5#楼用户侧工艺配电设备及安装采购

招标文件补疑 1

项目编号：2025HAFWZ02812

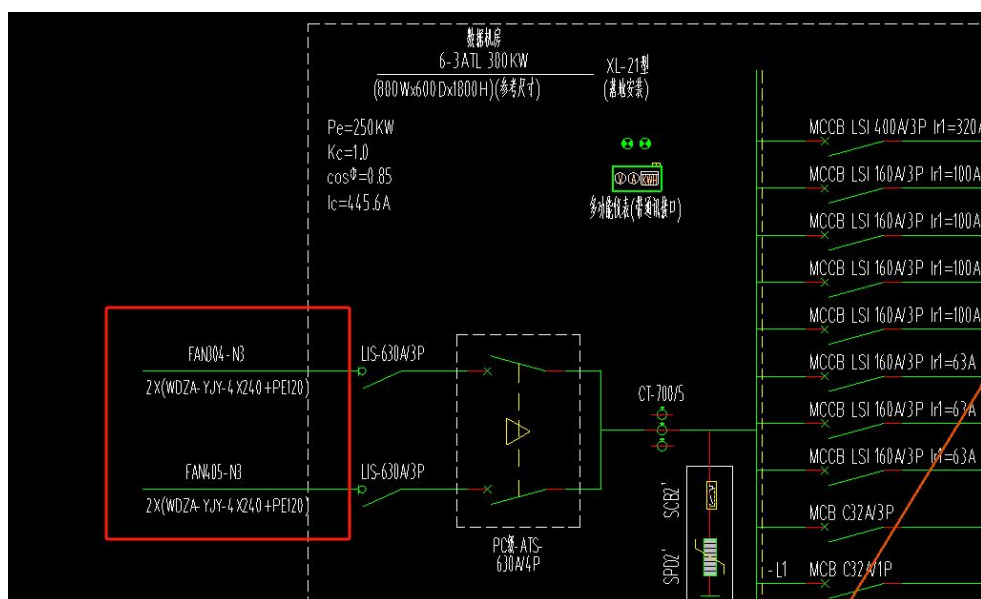
27. 设计说明《爆炸性环境电气设计》专篇指出本工程氙包容区(C2和C3)电控柜需采用防爆,但配电箱系统图中未体现防爆需求。

请确认本次施工范围是否在氙包容区(C2和C3)内,若在,本项目所用配电箱是否全部依设计说明所述全部采用防爆箱。

回复: 不采用防爆箱。

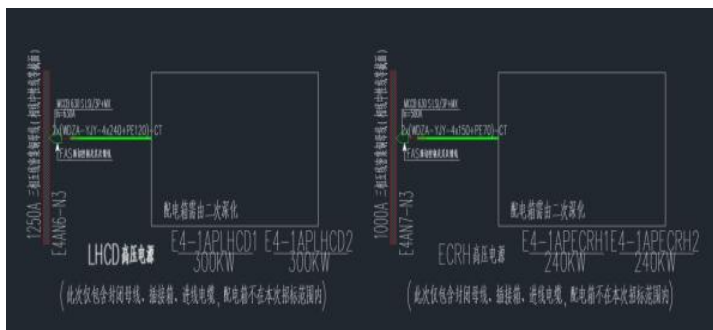
41.技术规范书第11页,“(8)封闭母线需集成测温装置,每个母线连接位置应不少于一个温度采集点,测温具备通讯功能,数据信号接入智能配网后台,所有通讯端口、数据平台接口必须免费开放协议,不得设置任何技术壁垒”。请明确温度采集的数据信号接入智能配网后台是否在本次范围?如果在我方报价范围请提供接入口位置。

回复：在本次范围，就近变电所接入。

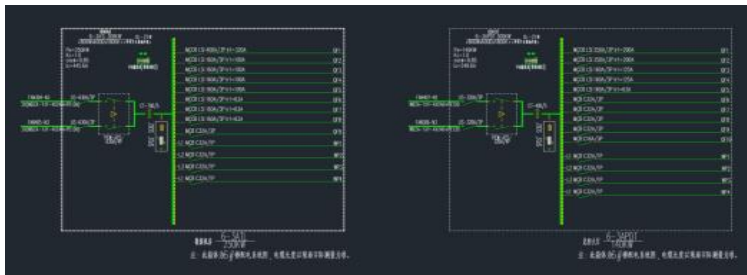
45. 招标图纸“23-5#工艺动力系统图”，图纸中未显示配电箱的进线和出线形式（比如上进上出式、下进下出式上进下出式等），请明确？

回复：上进上出及上进下出均需预留。

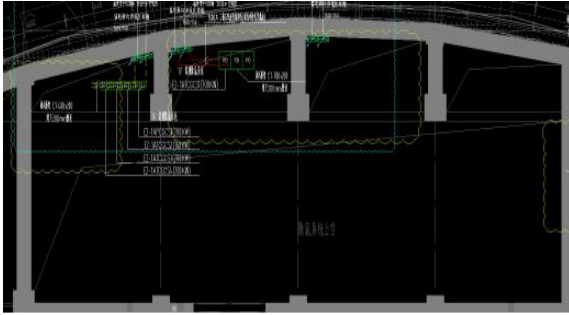
47. 招标图纸“43-5#工艺动力平面图”，3F 的 9#变电所无配电柜布置图，请提供（影响母线和电缆工程量计算）？

回复：以清单工程量为准。

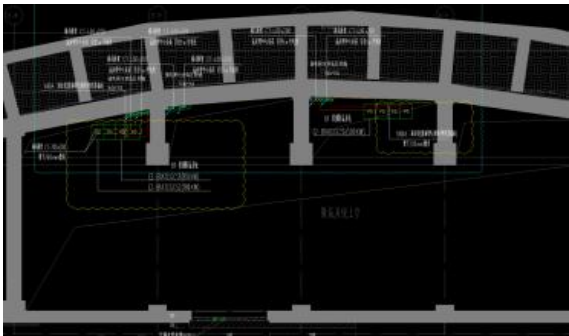
50. 招标图纸“43-5#工艺动力平面图”，1F 楼层图纸显示配电箱 E2-1APCGCS1/E2-1ATCGCS2/E2-1ATCGCS3/E2-1ATCGCS4/1ATCGCS1 悬空安装在除氙系统上空，请明确此区域是否有钢平台之类似通道，以便考虑以上配电箱的安装方式。

回复：此区域有钢平台。
